**ÓRGANO DE CONTROL INSTITUCIONAL DE LA DIRECCIÓN
REGIONAL DE EDUCACIÓN TACNA**

**INFORME DE VISITA DE CONTROL
N° 010-2026-OCI/0746-SVC**

**“ESTADO SITUACIONAL DE LA INSTITUCIÓN EDUCATIVA
INICIAL N° 229 SANTA ROSA, ANTE LOS EVENTOS
CLIMÁTICOS SEVEROS PRESENTADOS EN LA CIUDAD DE
TACNA, Y SU CONDICIÓN PARA EL RETORNO A
CLASES PRESENCIALES”**

Panel fotográfico N° 1
Malla raschel ladeada y desprendida por ventarrones y lluvias

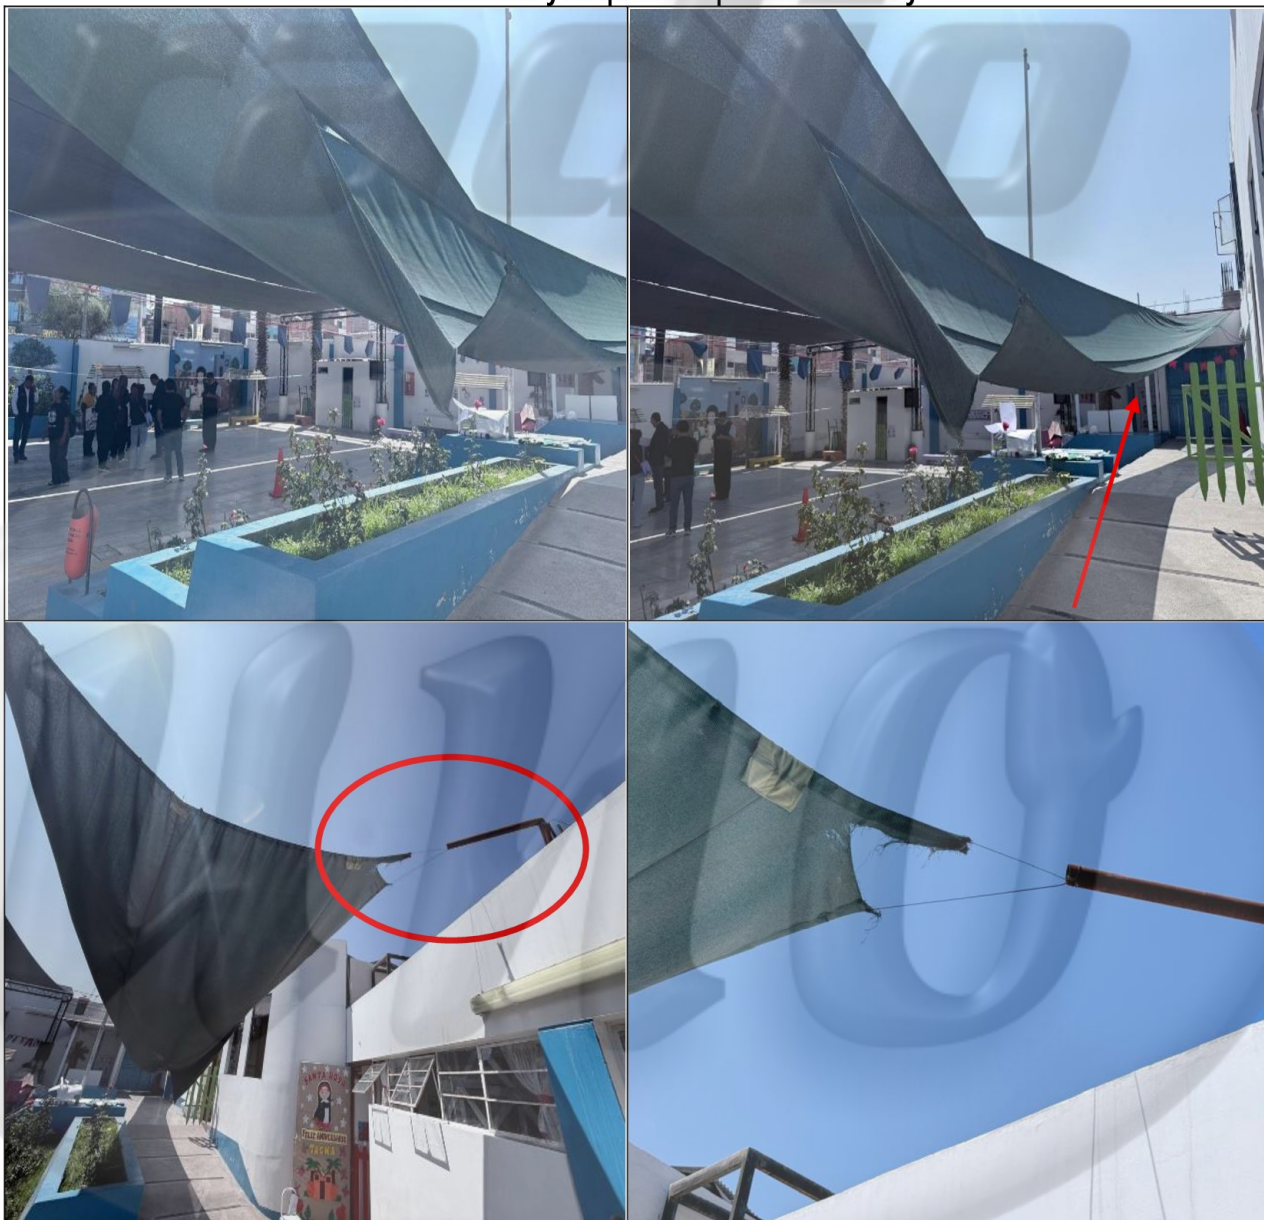
“1.- La Institución Educativa Inicial, presenta una malla raschel ladeada, con peligro de ruptura, ubicada en el pasadizo de ingreso, por donde hay circulación de población estudiantil y docentes”. (Énfasis agregado)

Como se puede apreciar, la ubicación de la malla raschel con riesgo de desprendimiento y caída, es en el pasadizo por donde ingresan los infantes de 3 a 5 años de edad, y demás miembros de la comunidad estudiantil; quienes serían afectados en su integridad física ante un colapso intempestivo.

Panel fotográfico N° 4
Aulas, mobiliario y material educativo afectados por las lluvias

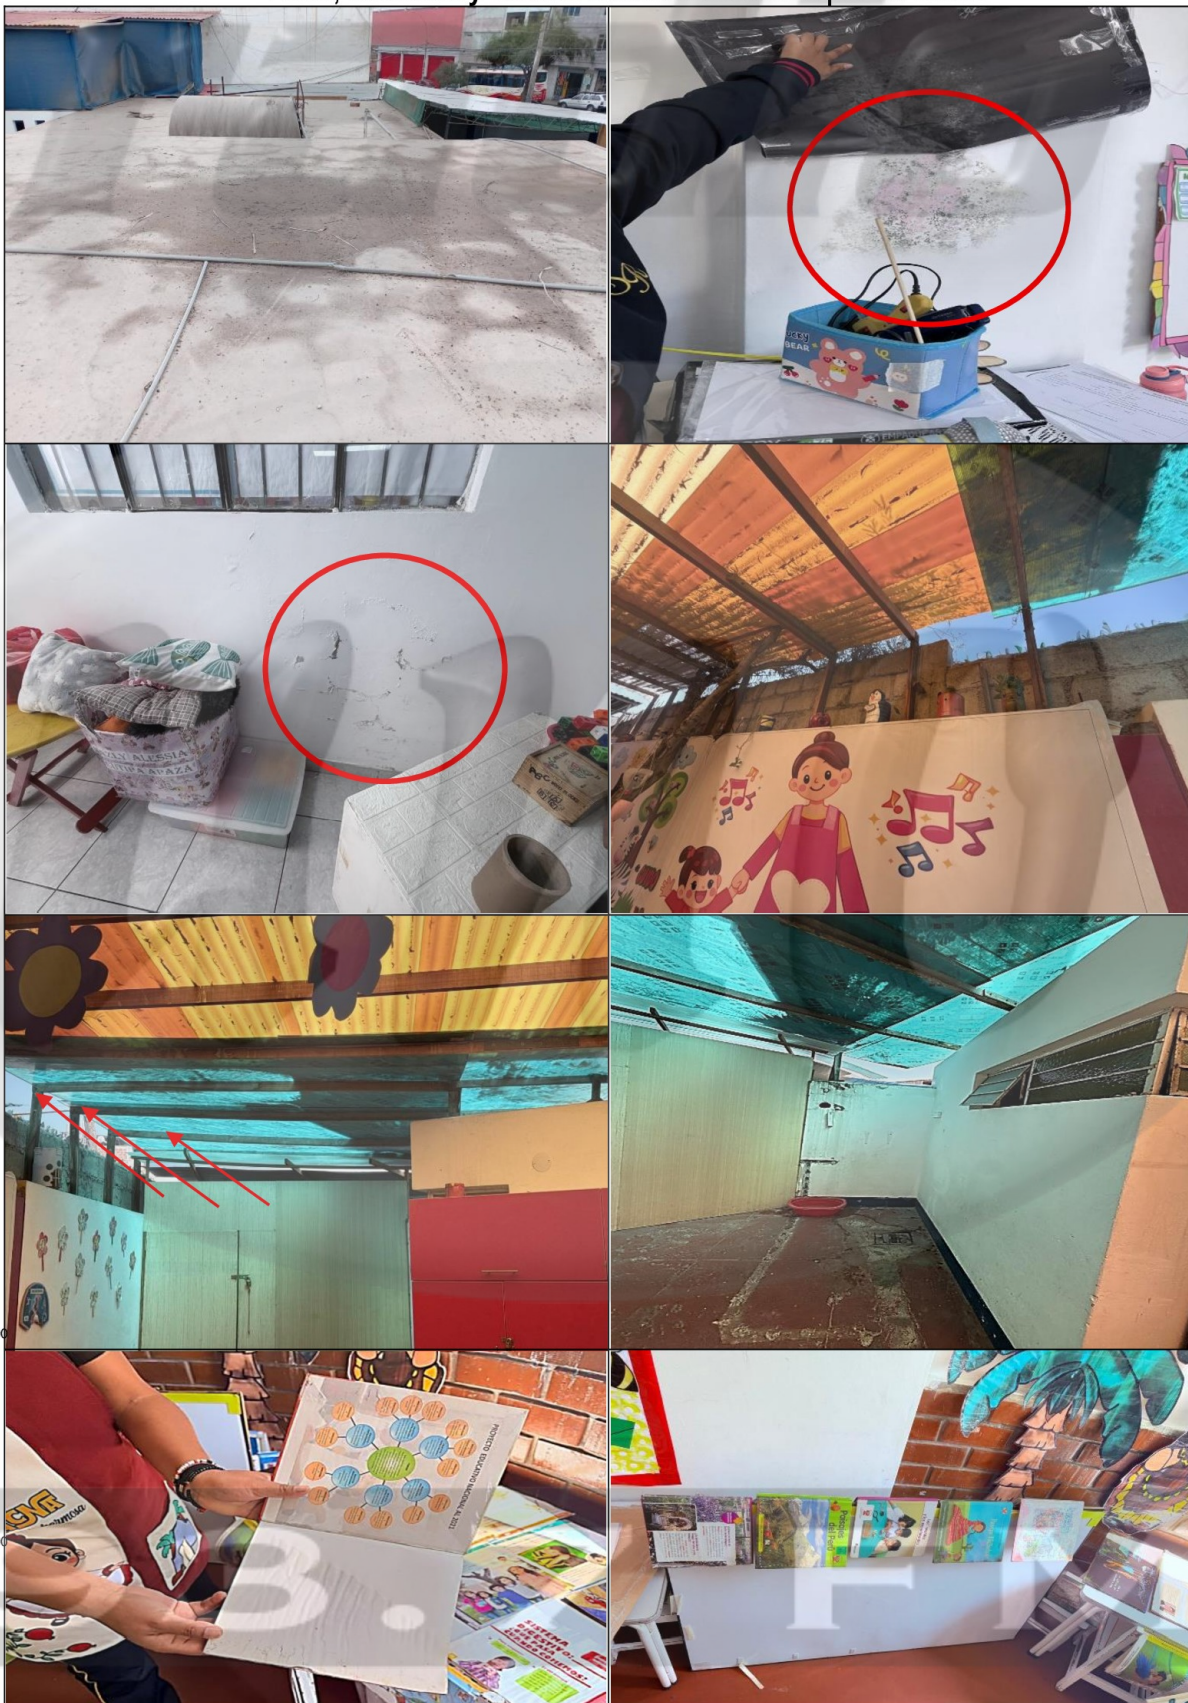
"3.- Igualmente se verificó la afectación de lluvias en aulas de la I.E.I., al evidenciarse: paredes enmohecidas, humedad, material deteriorado por humedad.

En ese sentido, se pudo verificar que las aulas de la II.EE. presentan humedad en paredes y techos, los mismos que se encuentran con moho y caliche, el techo liviano de los patios donde juegan y desarrollan sus actividades los niños, presentan signos de notable deterioro, siendo un riesgo que puedan desprenderse de su estructura que es de madera, la misma que evidencia signos de humedad y deterioro; ello, ante un eventual ventarrón como causa de los cambios climáticos suscitados en la ciudad de Tacna.

Asimismo, se puede advertir el deterioro de diverso material educativo (cuentos, libros, folletos, papelería de trabajo) los mismos que son necesarios para continuar con el proyecto educativo del presente año escolar.
